改善箇所説明図

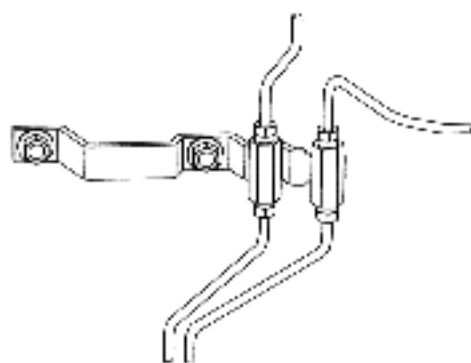
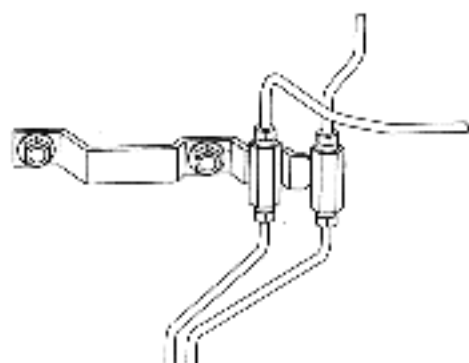
基準不適合発生箇所

左前輪用と後輪用ブレーキパイプの継手部の組み付けに不適切なものがあるため、ABS（アンチロックブレーキシステム）が作動するような急制動及び滑りやすい路面での制動時に車両安定性が悪くなるおそれがある。

全車両点検し、当該ブレーキ配管の組み付けが不適切なものは、適切な組み付けに変更する。

識別：エンジンルームにあるネームプレート左側に黄色ペイントを塗布する。
